2025年北京市房屋建筑领域地方标准执行情况 专项抽查

建筑专业总结

2025年12月16日

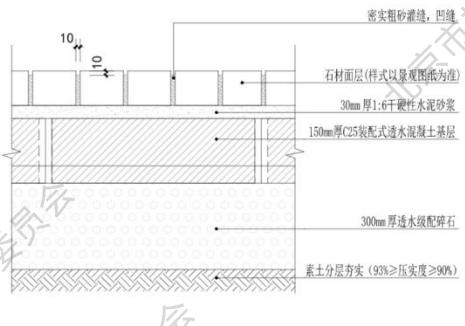
雨控问题2：当透水铺装地面设置在地下室顶板上时，未明确透水铺装地面的透水底基层内应设渗透排水管。材料表二做法中未表达。

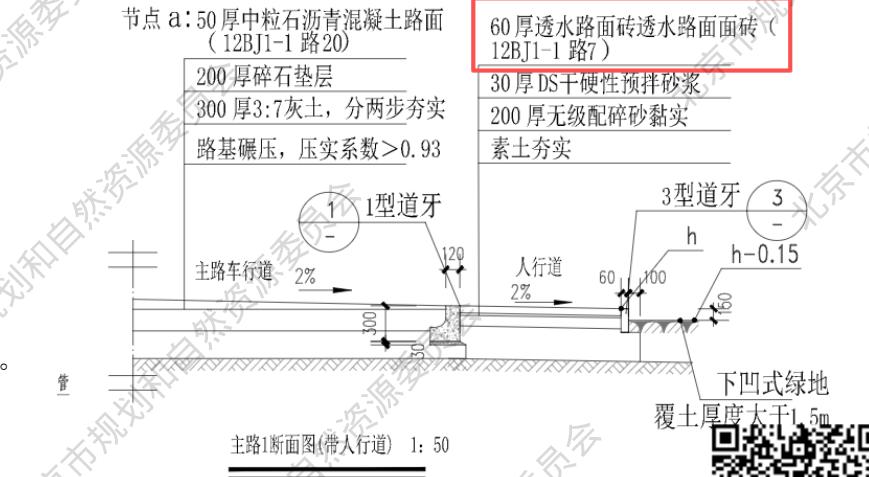
设置了疏排水板，但透水铺装地面的透水底基层内未明
确设渗透排水管

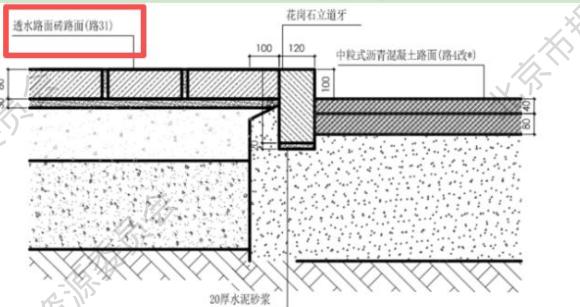
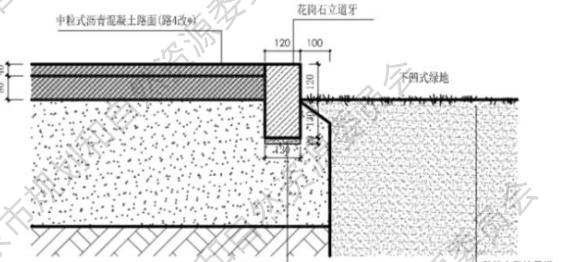
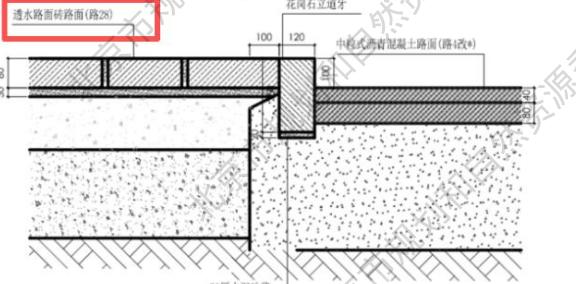
节点表达透水砖，做法选用19BJ1-1
但未表达符合相关标准

透水铺装示意图

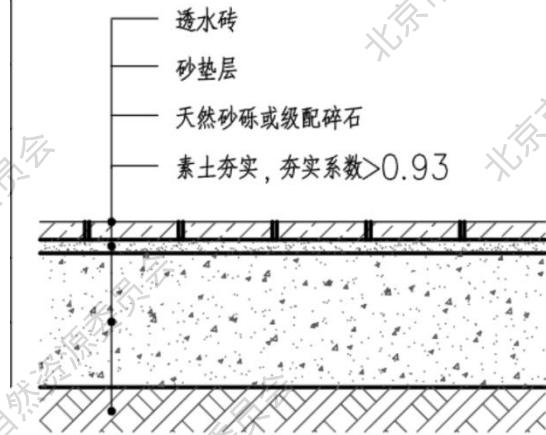
雨控问题1：节点表达了透水砖，未表达应符合相关标准。

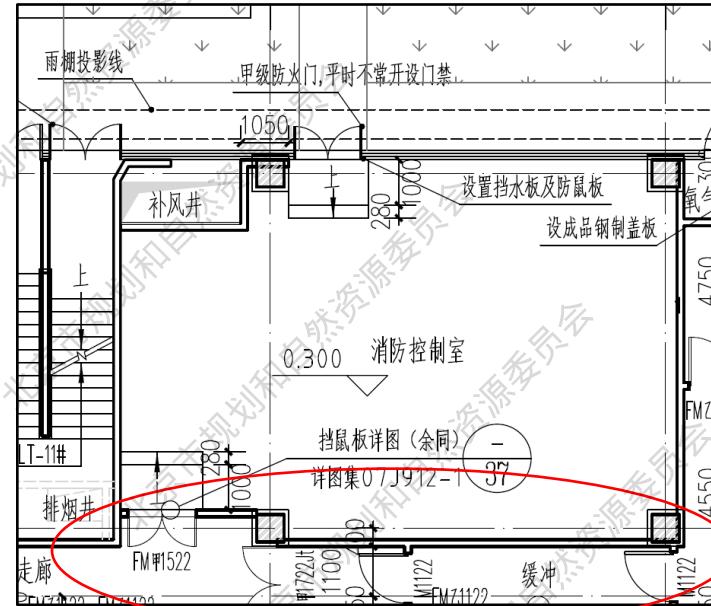
问题：暖通设计说明中写明消防控制室采用分体空调，但建筑平、立面图中未表示出预留了室外机安装条件

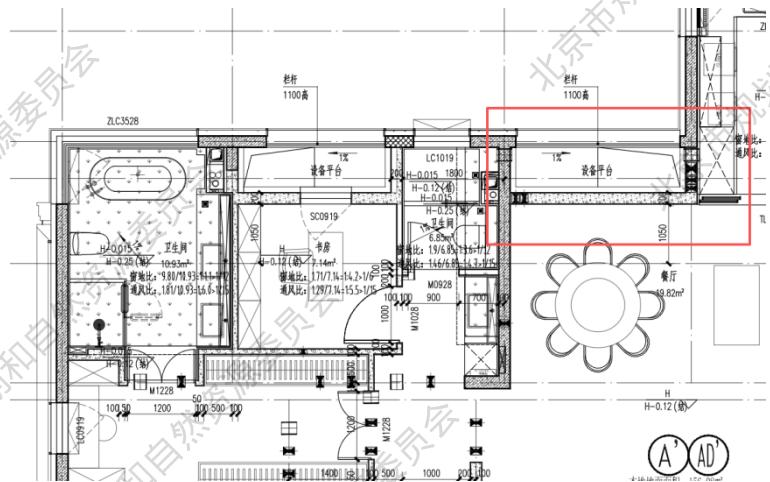
餐厅处的设备平台未开窗，未预留安装检修的条件，导致室外机安装检修不便。

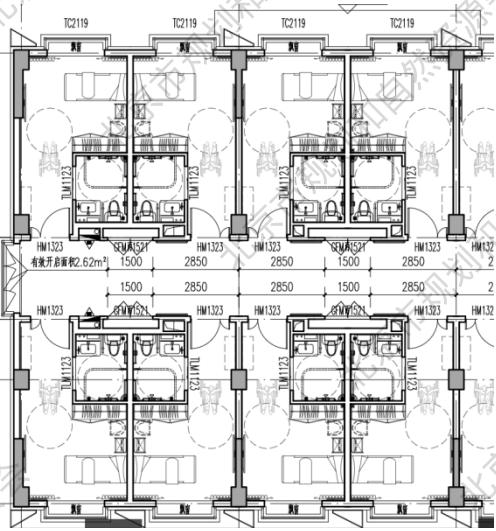
绿建问题1：本项目使用对象为老年人，设计说明及设计图纸未明确在老年人居室分户墙等位置安装的电气插座、电箱等构件，背对背时应错开安装，间距不应少于200mm，并应对开洞处进行隔声密封处理；也未明确分户墙与管井墙体形成的空腔应满填严密。

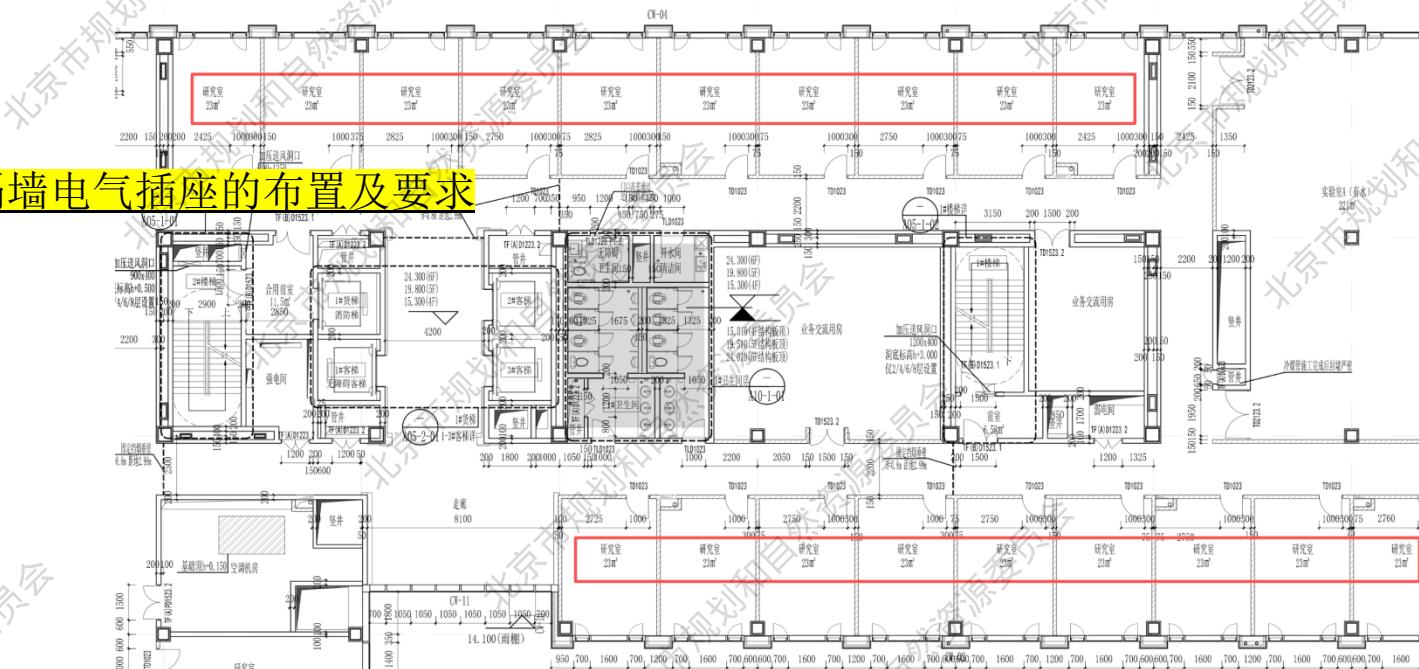
图纸未见表达研究室隔墙电气插座的布置及要求

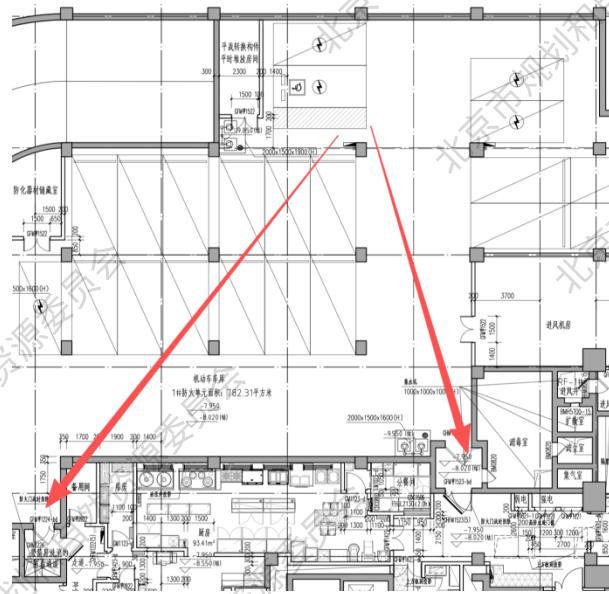
绿建问题2：地下室设1个无障碍车位，布局上距离安全出口最远位置，约20m，不方便残疾人使用，且有就近设置的条件。

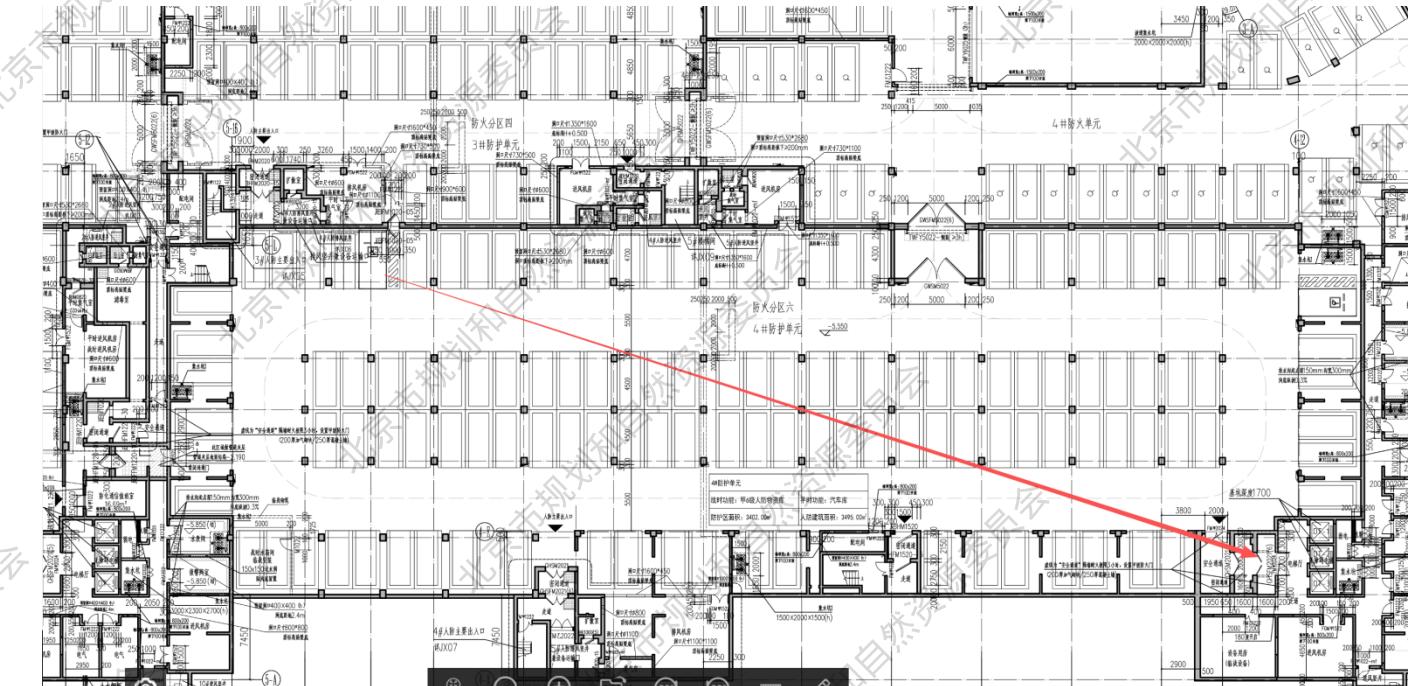
地下车库35/L轴无障碍车位距离无障碍电梯较远。

节能计算报告

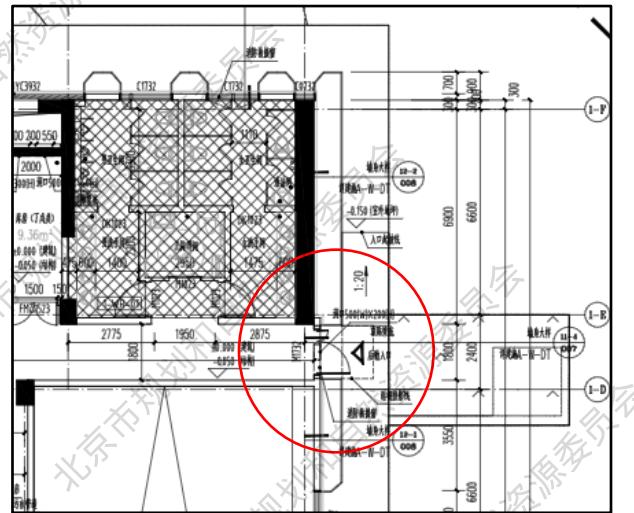
标准问题：节能设计说明与节能计算书中各向窗墙比不一致，且节能说明中东向窗墙比为0.88，大于0.70，无法判断。

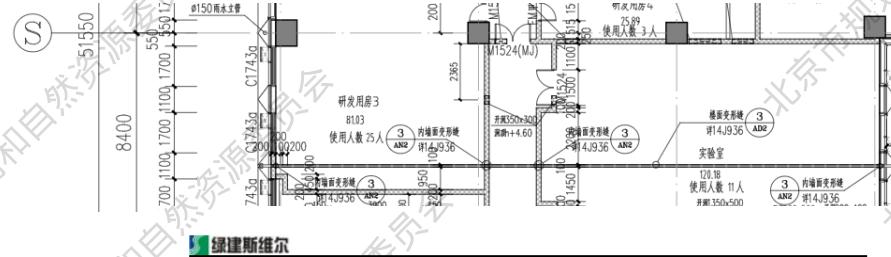
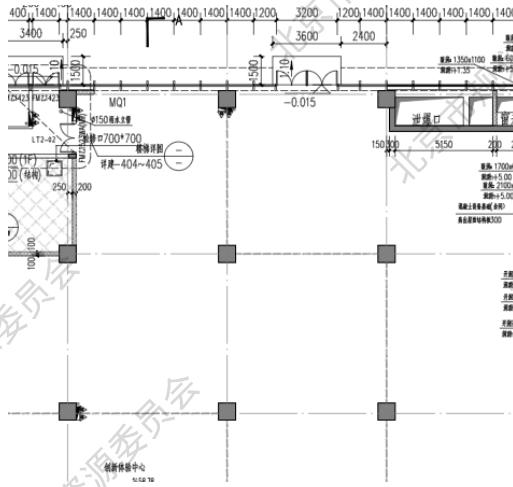
问题：东、西向后勤出入口为单道门

图面问题：北侧为人员出入频繁外门，未设门斗等减少冷风进入设施； 图面问题：变形缝无节能相关说明

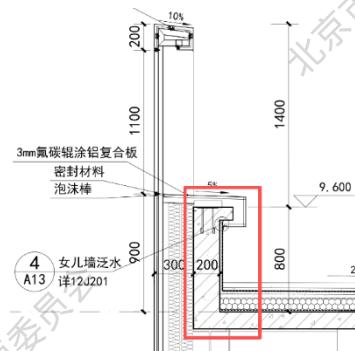
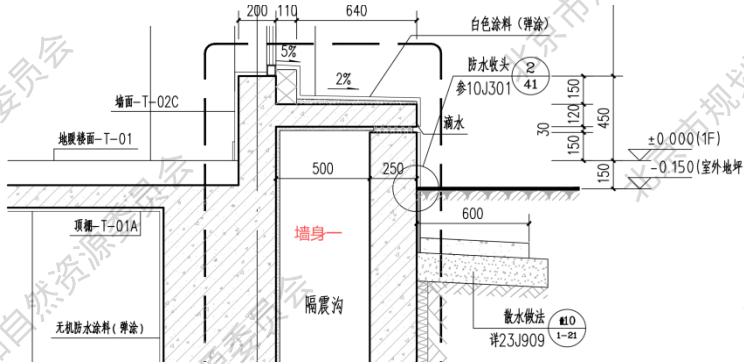
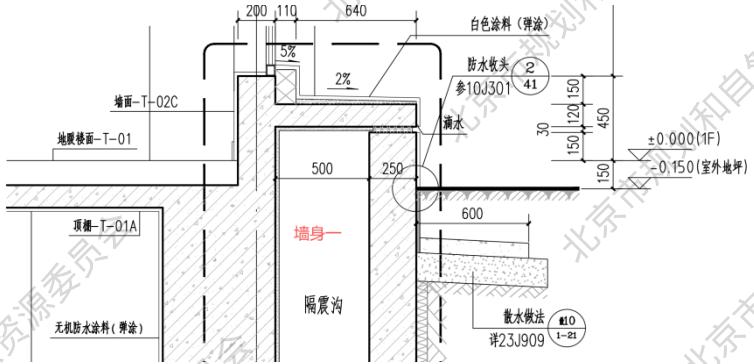
标准问题：1#外墙详图4.200m悬挑梁部位保温不连续；4#~9#外墙详图女儿墙内侧未采取保温措施。

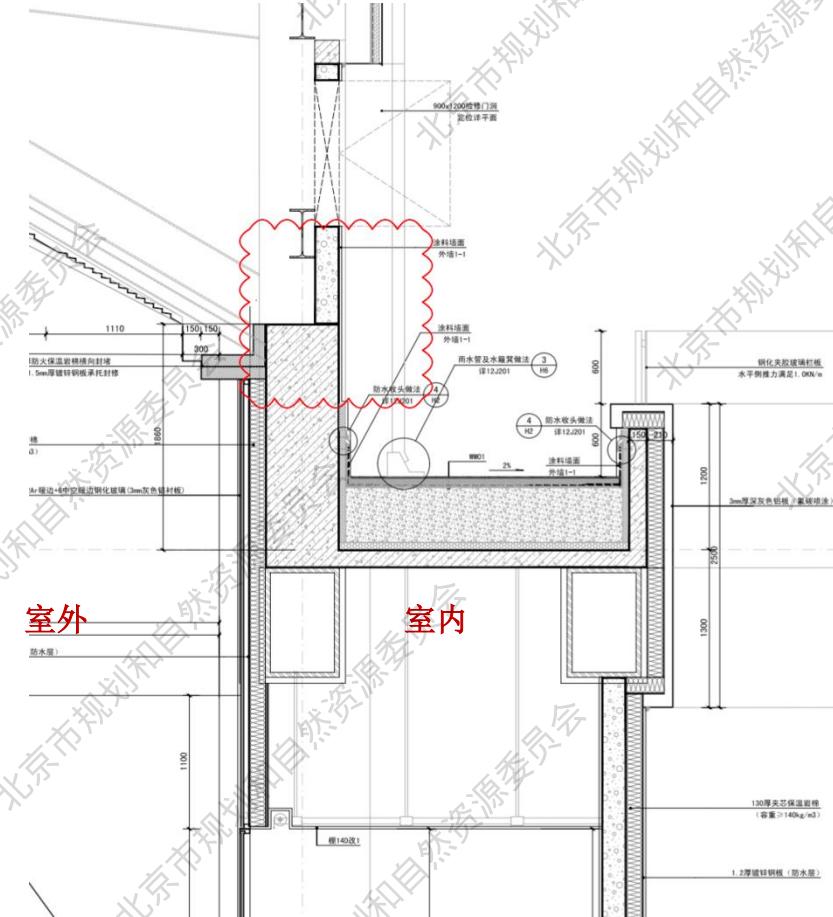
节能问题1：墙身详图多处节点外墙出挑构件未表示保温构造措施。

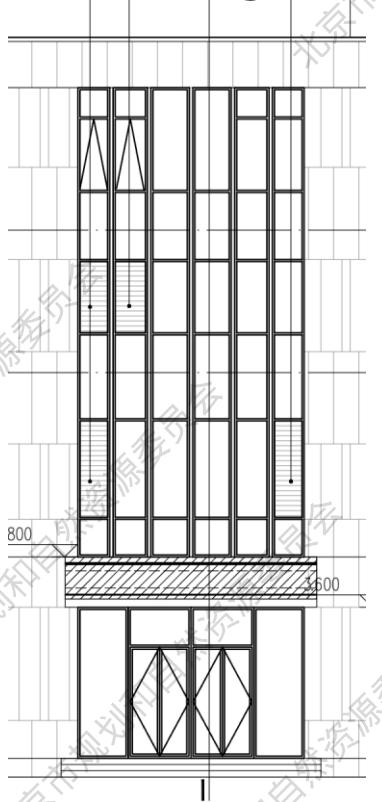
图面问题：审判楼地上外墙详图（一）女儿墙处部分节点存在热桥部位保温层不连续，不满足《公共建筑节能设计标准》（DB11/687-2015）第3.2.8条。审判楼地上外墙详图（五）、（六）、（七）节点问题同。

如图所示女儿墙保温仅高出屋面面层600左右，再以上的女儿墙未设置保温，这种有部分保温做法是否满足规范要求？

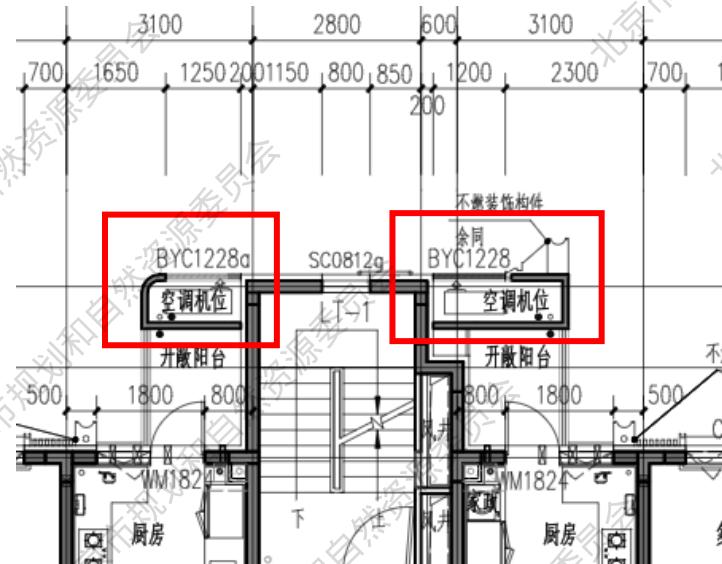
节能问题1：未见幕墙与主体结构的连接应采取断热措施。

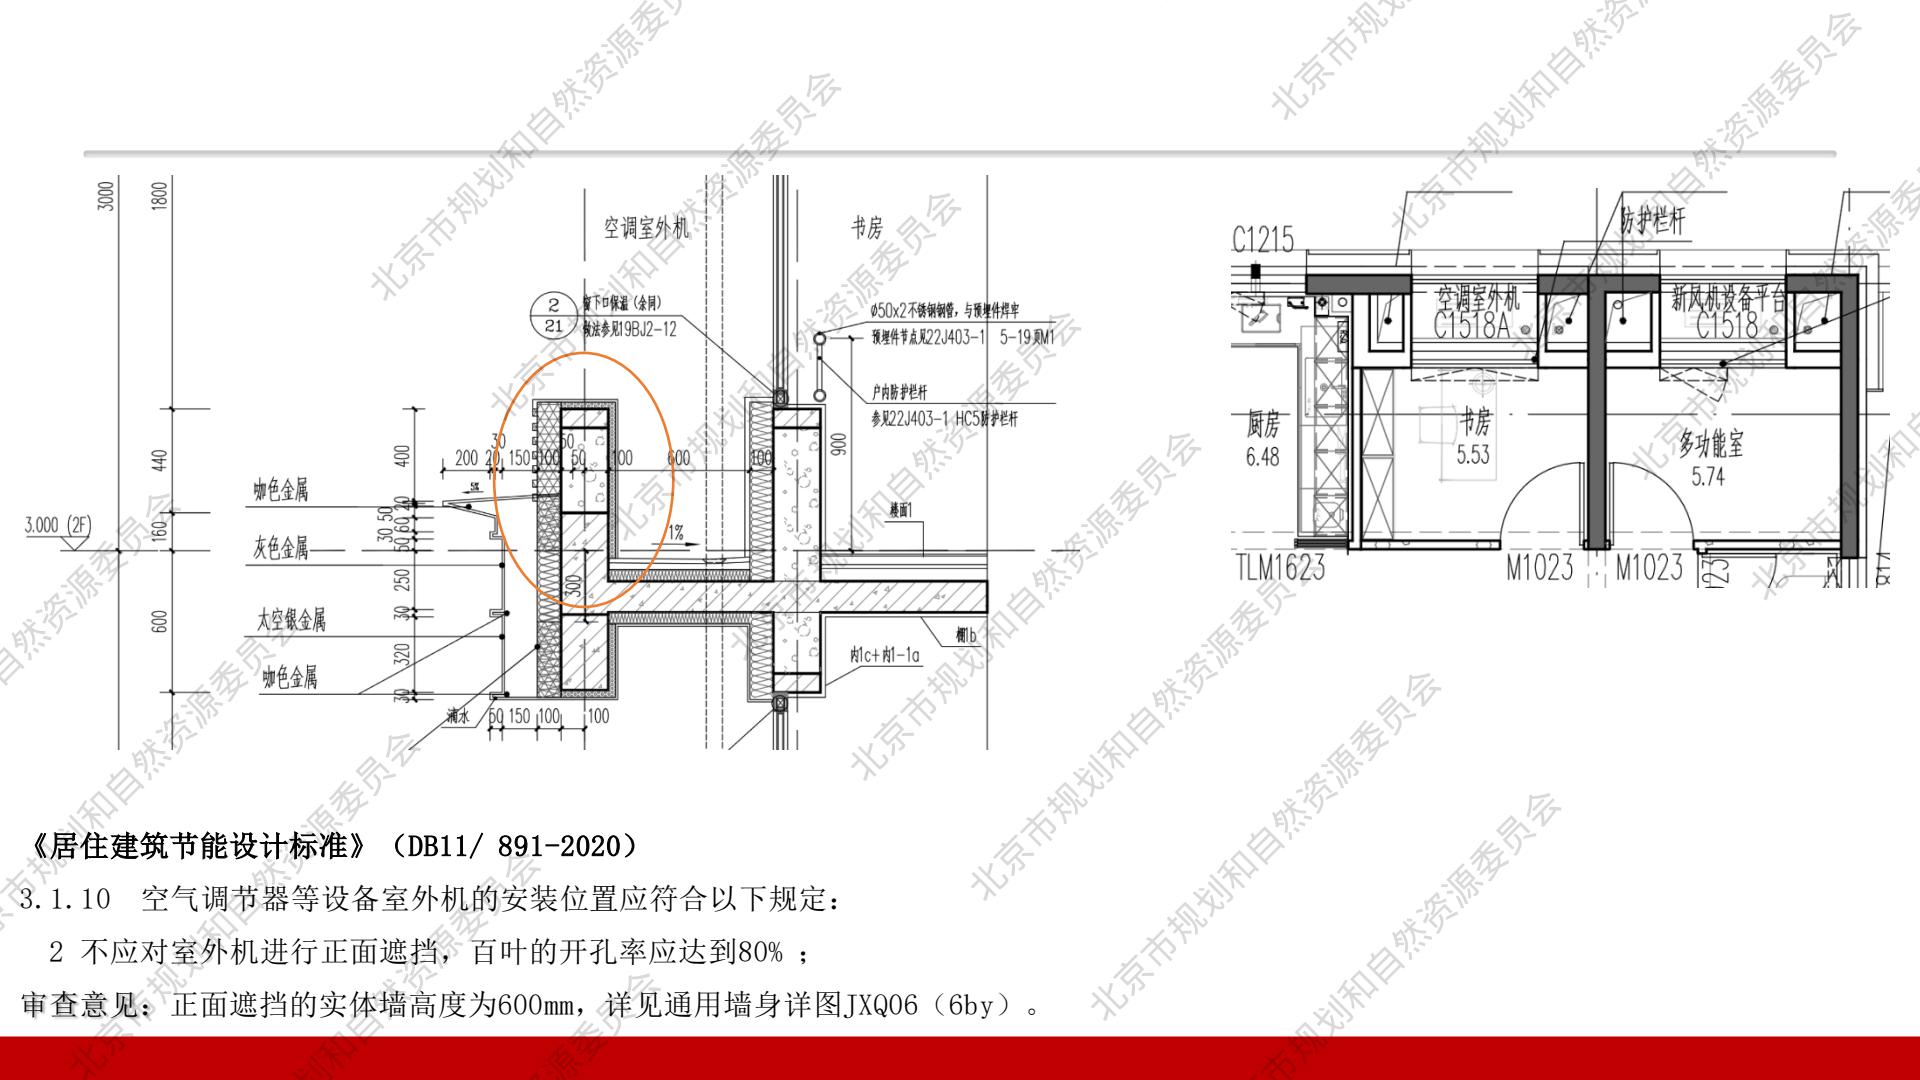
图面问题：平面图的室外空调机不便于安装及清扫。

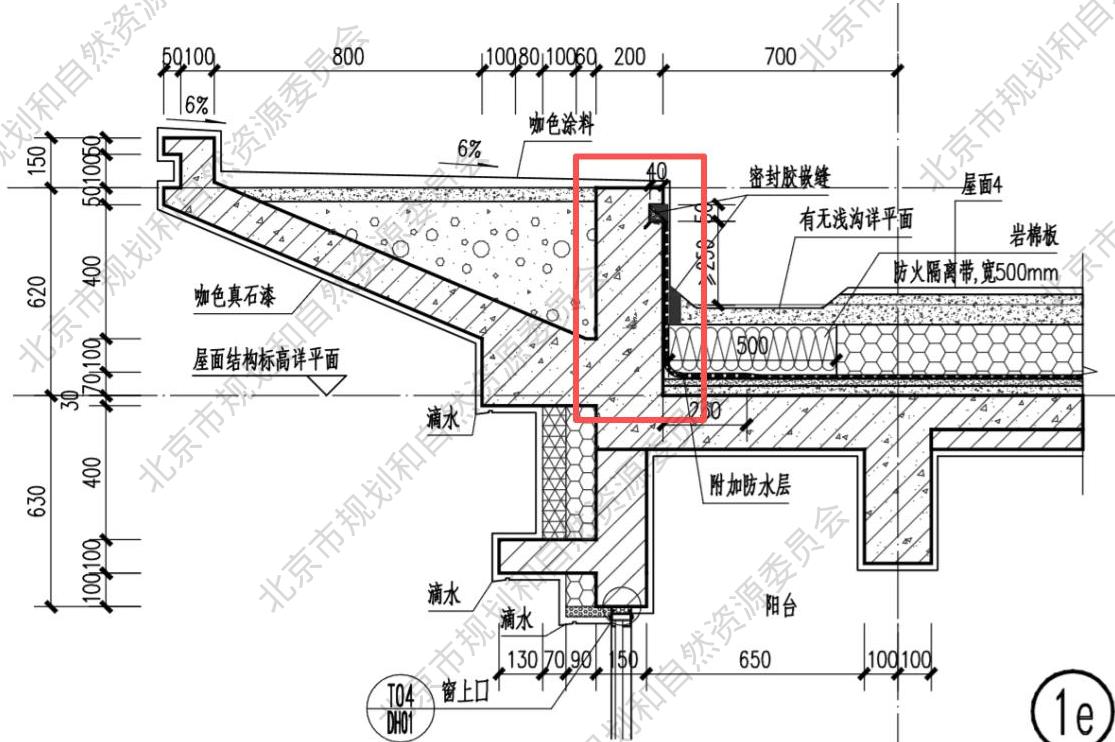
审查意见：正面遮挡的实体墙高度为600mm，详见通用墙身详图JXQ06 (6by)。

墙身详图女儿墙内侧未设置保温

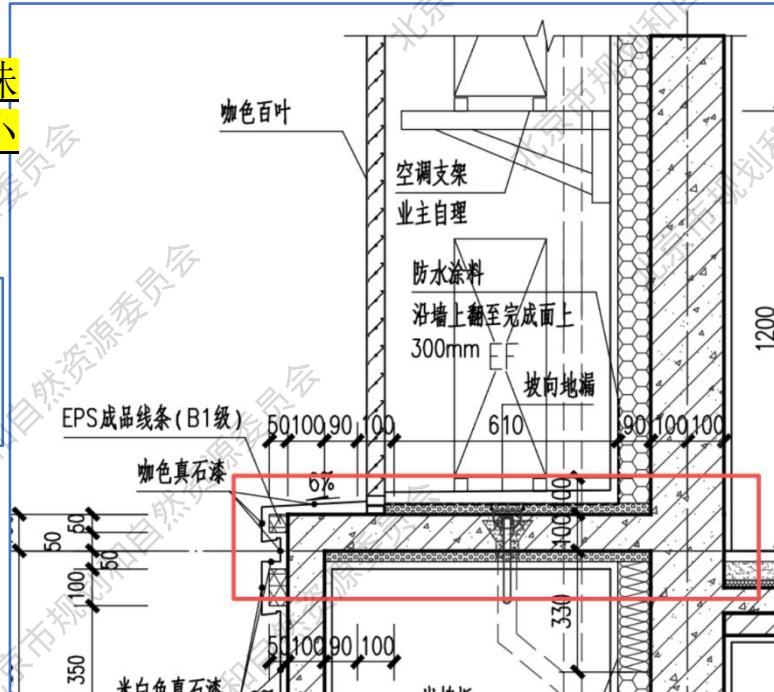
节能说明一第三.2.J条明确空调板上下采用25厚憎水膨珠砂浆保温，外墙采用90厚挤塑板，空调板保温材料热阻小于外墙主断面保温材料热阻的50%。
